女川原子力発電所2号機
敷地の地形、地質・地質構造について
(コメント回答)
(補足説明資料)

平成29年 6月 9日
東北電力株式会社

審査会合(H29.3.24)におけるコメント

## 1. 1 敷地の地形及び地質・地質構造 【淡水貯水槽設置位置の地質・地質構造①】

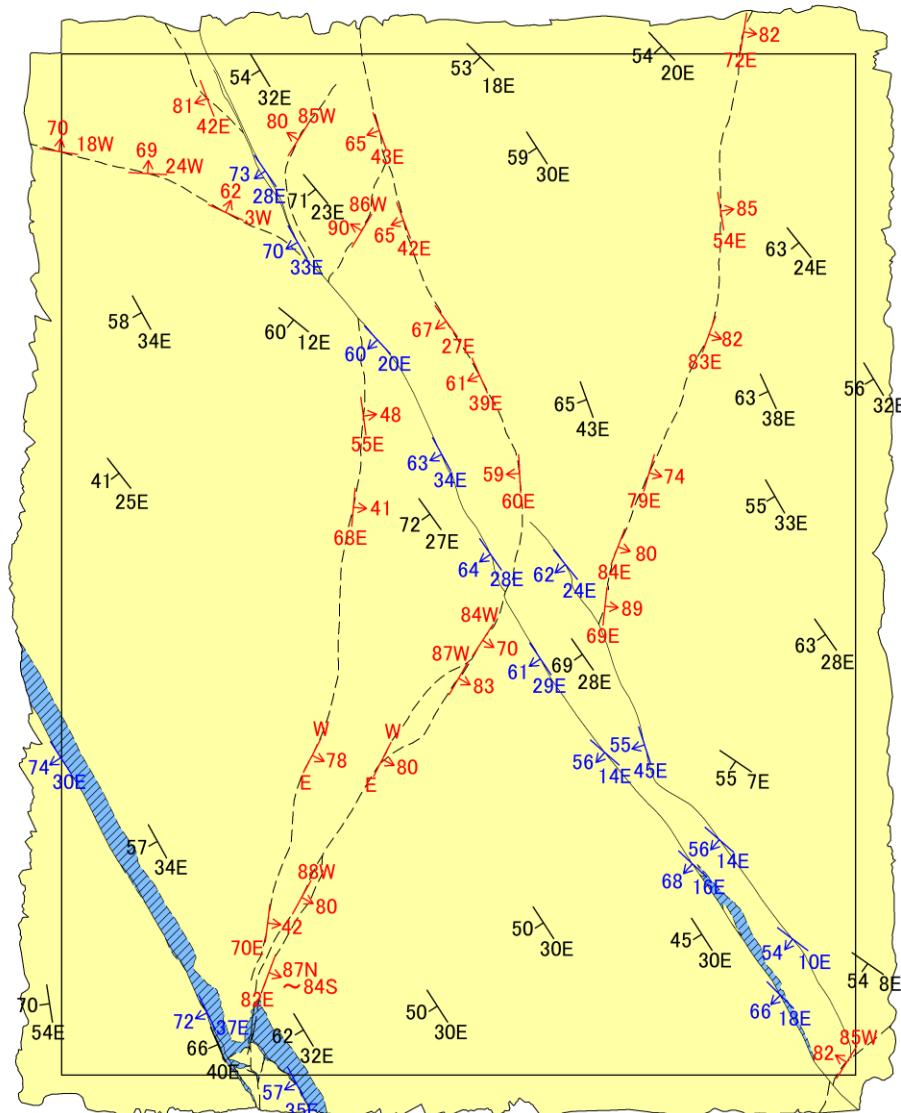
コメントS166

- 淡水貯水槽設置位置の掘削底盤の観察結果は以下のとおり。

- 牧の浜砂岩部層が分布し、全体として、頁岩は少なく、層理面の発達した砂岩が卓越する。

- 淡水貯水槽底盤には、比較的破碎幅があり、連続性のある断層は分布していないことを確認している。
- なお、小断層が数本認められるが、連続性に乏しく、変位量が小さいこと(概ね数10cm程度)を確認している。
- 一方、褶曲構造が形成される過程で生じたフレキシュラル・スリップと考えられる、層理面と平行なシームが一部に認められる。

## 1. 1 敷地の地形及び地質・地質構造 【淡水貯水槽設置位置の地質・地質構造②】

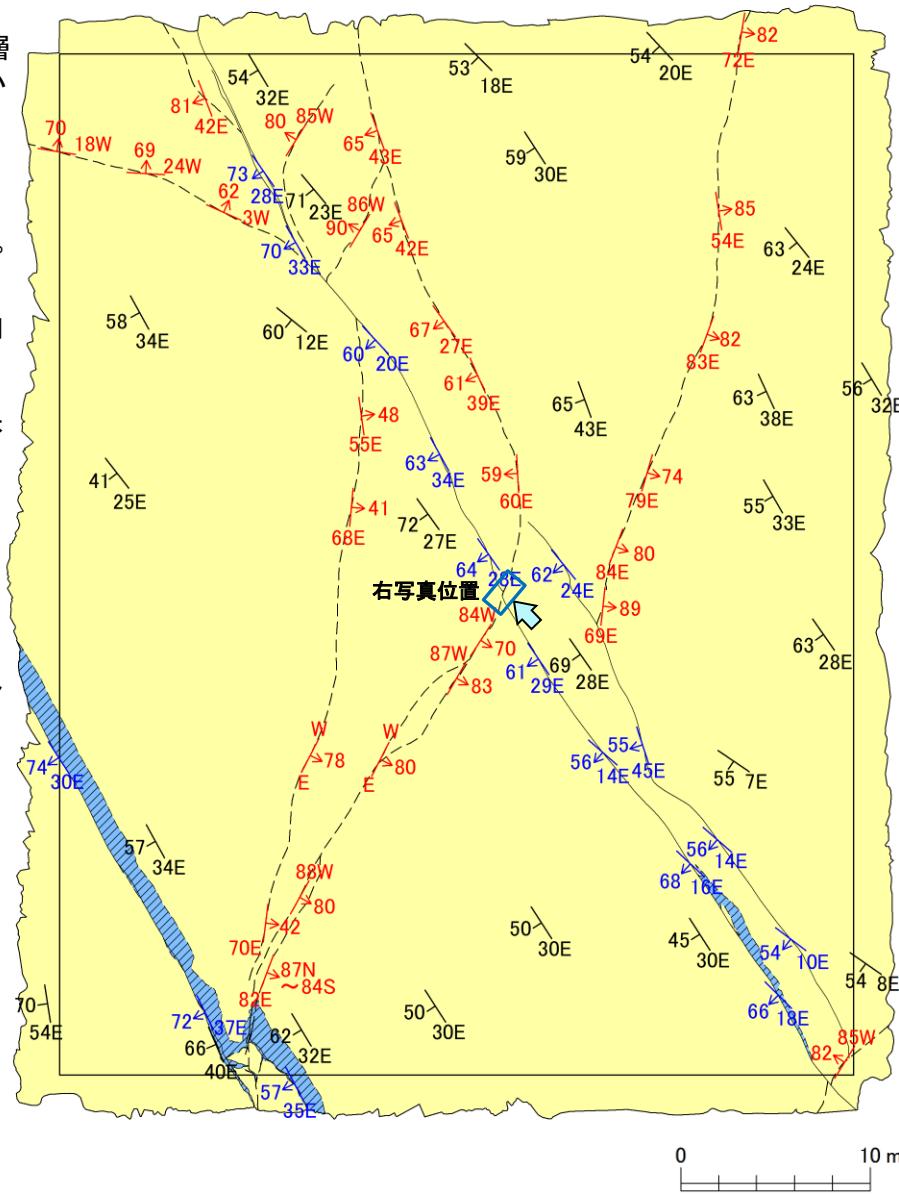
コメントS166

- 淡水貯水槽底盤に認められる数本の断層については、破碎幅が小さく、変位量が小さいことから、小断層としている。
- ✓ これらの断層の破碎幅は、一部で局所的に10数cmの箇所があるものの、ほとんどの箇所で1cm未満～数cmと小さい。
- ✓ これらの小断層のうち、淡水貯水槽底盤の中央付近において、NE-SW方向に縦断するように分布する一部の断層については、交差するシームのずれから変位量が10～20cm程度と規模が小さく(右写真)、地質図、地質断面図にて表現が可能な規模ではないことを確認している。
- ✓ なお、原子炉建屋付近の断層については、地質データが試掘坑及びボーリング孔に限られるため、工学的な観点から2箇所以上で連続することが確認された断層を抽出している。
- 一方、これらの断層の長さについては、必ずしも短いことが確認されていないものがあることから、次頁以降にて断層のタイプ(系統)、シームとの関係、地質構造発達史及び熱史における位置付け等を整理し、断層形成のメカニズム及び時期について考察する。

### 1. 1 敷地の地形及び地質・地質構造 【淡水貯水槽設置位置の地質・地質構造③】

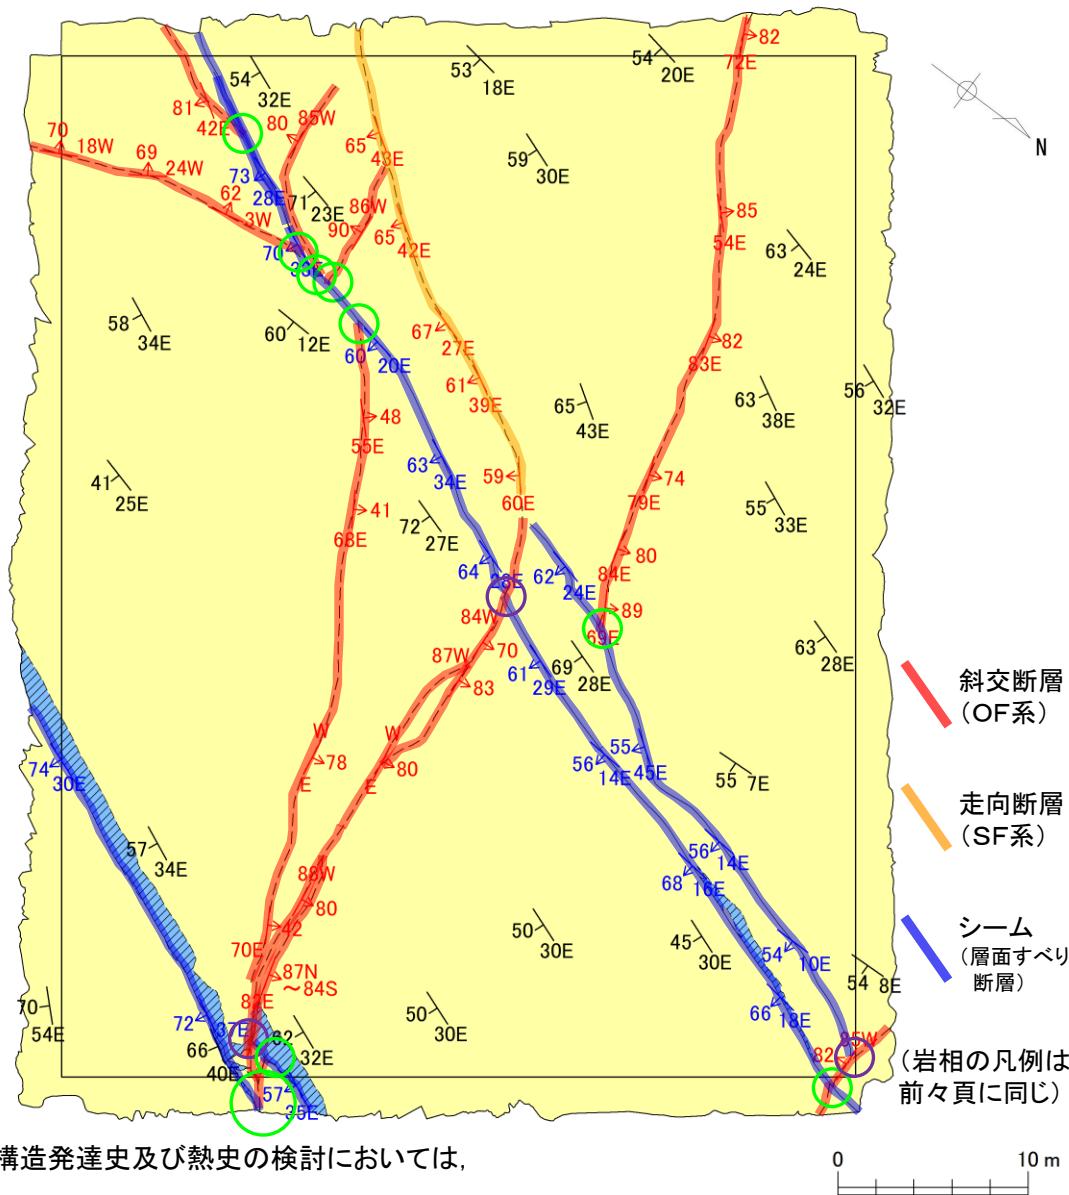
コメントS166

淡水貯水槽底盤に認められる小断層は、原子炉建屋付近に分布する断層と同様に、地層あるいはシームの走向に対する方向性からタイプ別に分類され、一部を除いて斜交断層（OF系）である。

⇒ 斜交断層（OF系）から、フレキシュラルスリップに伴う層面すべり断層（シーム）に近い走向断層（SF系）に連続的に移行（移化）していると考えられることから、ほぼ同時に一連で形成されたと考えられる。

これらのOF系の小断層及びシームは、全体として見れば、互いに切り切られの関係にある。

ほとんどの小断層はシームで切られている状況を確認している。（図の○の箇所）

一部では小断層がシームを切っている状況を確認している。なお、シームを切る小断層も、他の箇所ではシームに切られている。（図の○の箇所、前頁右下写真参照）

⇒ OF系の小断層とシームは、大局的にはほぼ同じ時期に形成されたと考えられる。

⇒ OF系の小断層、フレキシュラルスリップに伴う層面すべり断層（シーム）に近いSF系の小断層及びシームは、大局的には、褶曲構造が形成される過程でほぼ同じ時期に形成されたものと考えられる。

以上、OF系等の小断層及びシームの形成は、p43で後述する地質構造発達史及び熱史の検討においては、ステージ1の褶曲構造形成に伴う古いイベントとして位置づけられる。

## 1. 2 敷地の地質構造発達史(2) 【地質構造発達史の全体像】

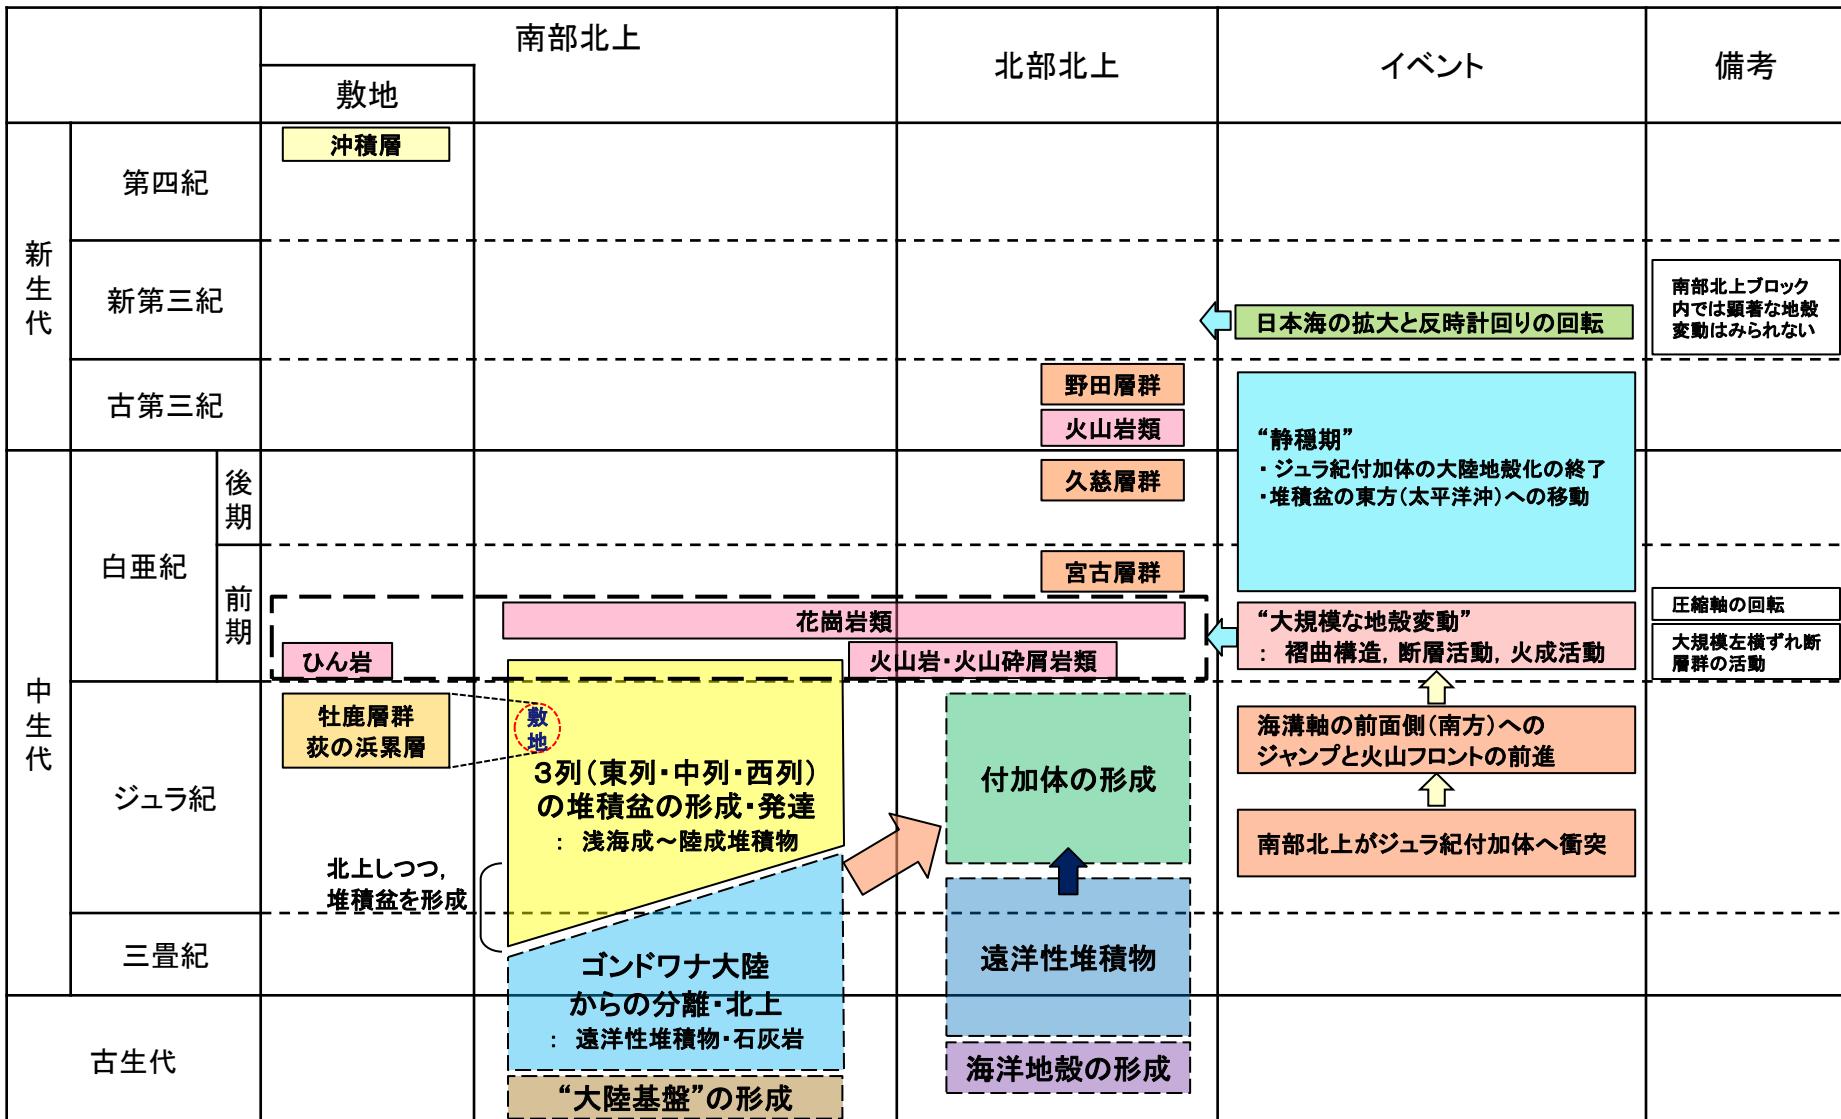
コメントNo.167

- 敷地を含む南部北上のジュラ系においては、前期白亜紀の“大規模な地殻変動”により、火成活動を伴いながら、褶曲構造とともに断層が形成されたと考えられている。
- 宮古層群以降の地層が褶曲変形を受けていないことから、それ以降は比較的“静穏期”にあったと考えられている。

## 1. 2 敷地の地質構造発達史(15) 【熱史:(参考)花崗岩体等の分布(磁気異常図)】

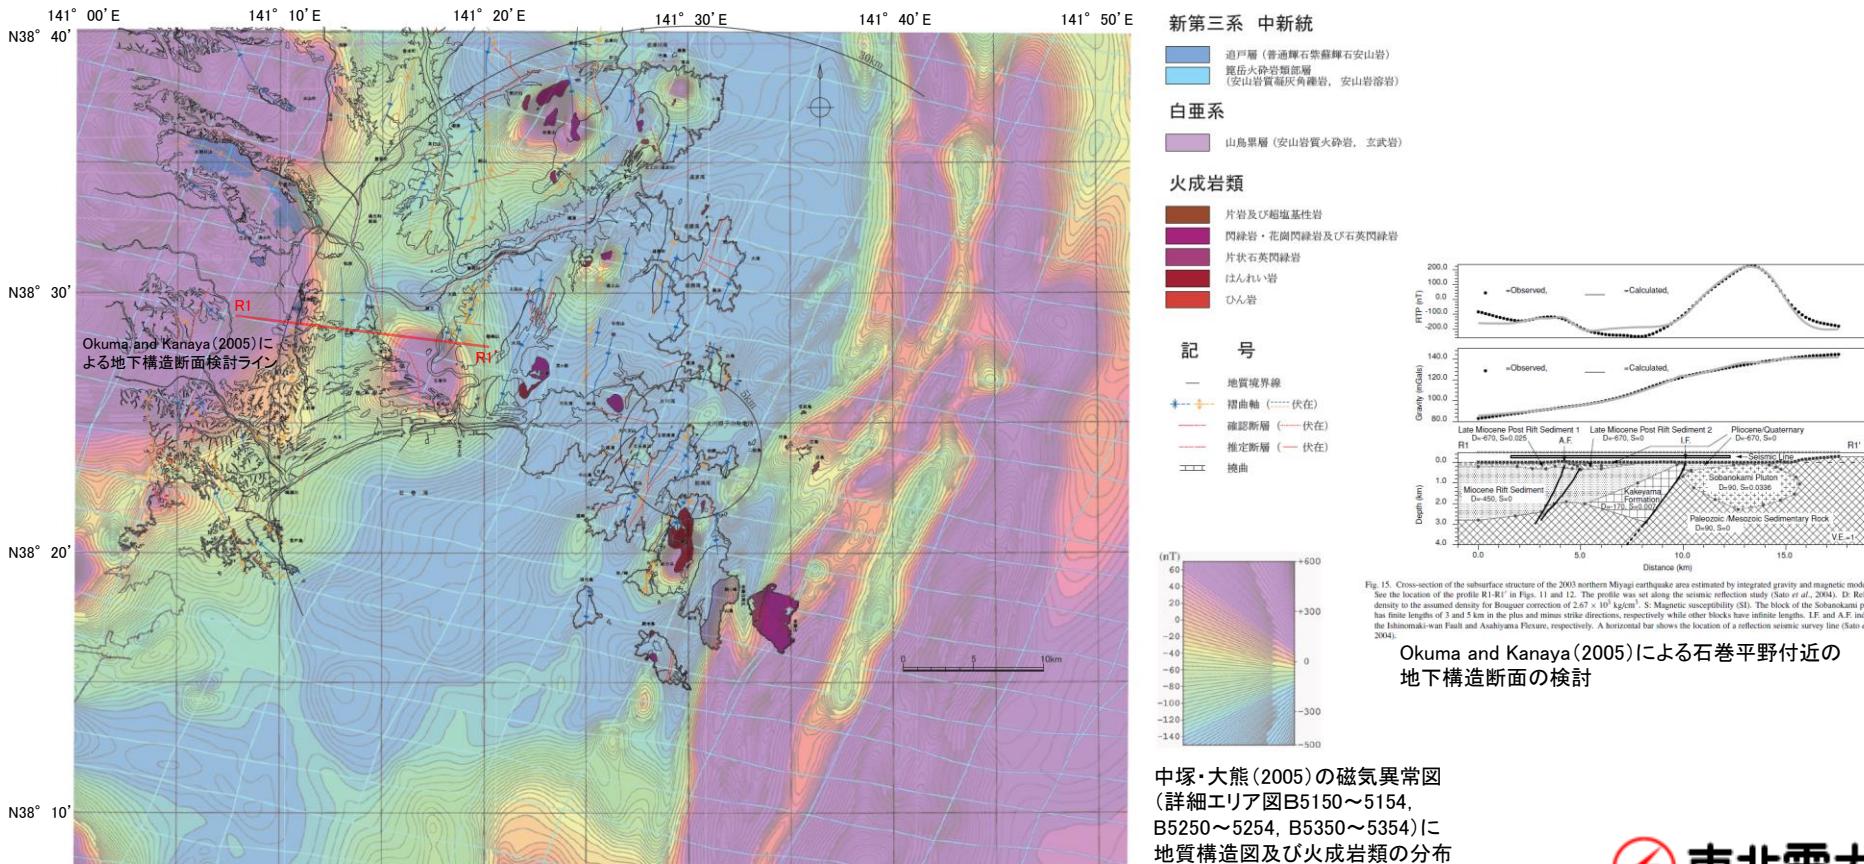
コメントNo.167

牧野ほか(1992), 長崎(1997)等の考察を踏まえ, 女川原子力発電所の敷地周辺陸域及び海域について, 地質調査結果に基づく地質分布との対応関係から, 磁気異常分布については大局的に以下のとおり考察される。

- ✓ 中・古生界分布域においては, 主に中生界白亜系の花崗岩類, 塩基性岩類, 玄武岩と火山碎屑岩の複合岩体である山鳥累層の分布に良く対応しており, 陸域北上山地から海域にかけてみられる正の磁気異常パターンは, これらの火成岩類の分布に対応したものと考えられる。
- ✓ このうち, 三陸沖での南北性から女川の沖合付近で北東-南西に方向性を変え金華山から仙台湾南方に延びる帯状の正の磁気異常帶は, 牧野ほか(1992)の石狩-北上ペルト南端部あるいは南方延長部, 長崎(1997)の苦小牧リッジを含む基盤隆起帯の南端部付近に対応している。
- ✓ この北東-南西の方向性を有するパターンは, 正異常帶の周辺も含め短波長低振幅の傾向にも見られ, 北上山地中・古生界の褶曲構造の延びの方向と比較的良く対応している。
- ✓ 石巻平野西部から北西部にかけてみられる正の磁気異常は, 一部で中新統追戸層の安山岩類・火碎岩類の分布域と対応している。

### 1. 2 敷地の地質構造発達史(16) 【(参考)国際年代層序】

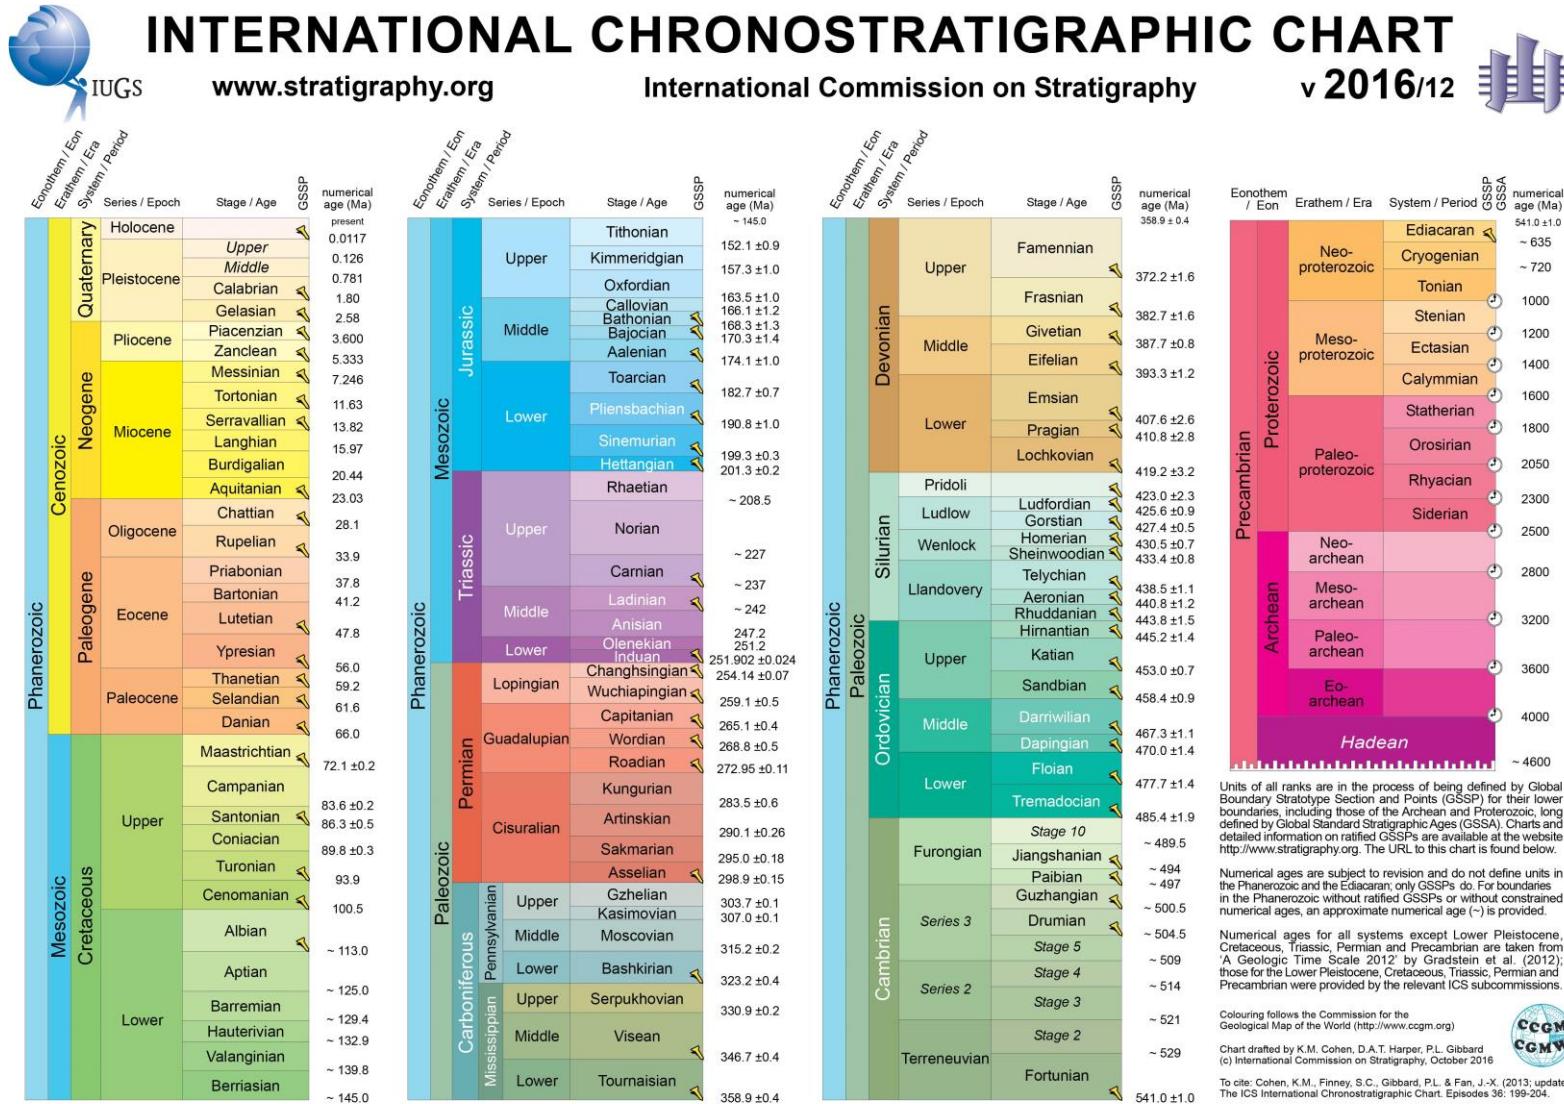
コメントNo.167

► 国際層序委員会 (International Commission on Stratigraphy)による、2016年12月版の国際年代層序表を示す。

✓ 前期白亜紀と後期白亜紀の境界の年代は100.5 Maとされている。

## 2. 1. 2 SF-2断層【TF-3断層との関係】

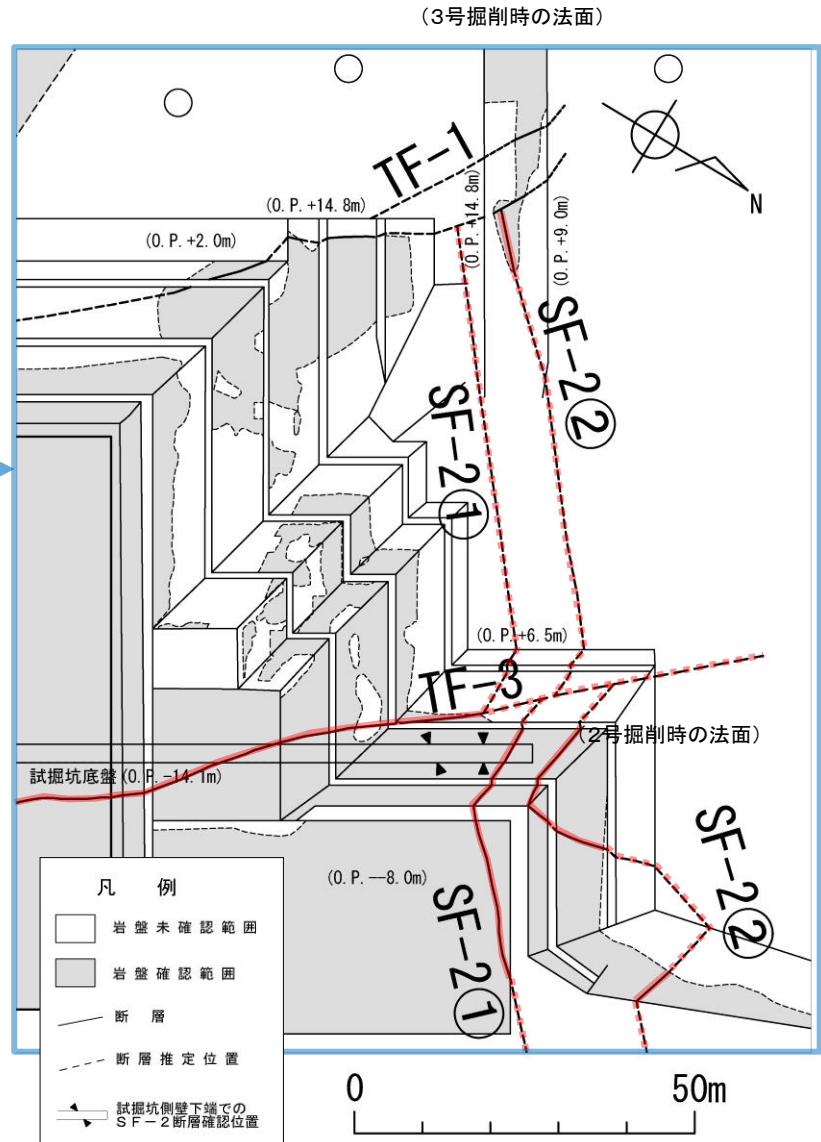
コメントNo.165

- TF-3断層(延長想定線)を挟んで、3号掘削時の法面で確認されたSF-2②断層の延長想定位置(南西側)に対して、2号掘削時の法面で確認されたSF-2②断層の位置(北西側)にそれが認められることから、SF-2断層はTF-3断層に切られているものと推定。
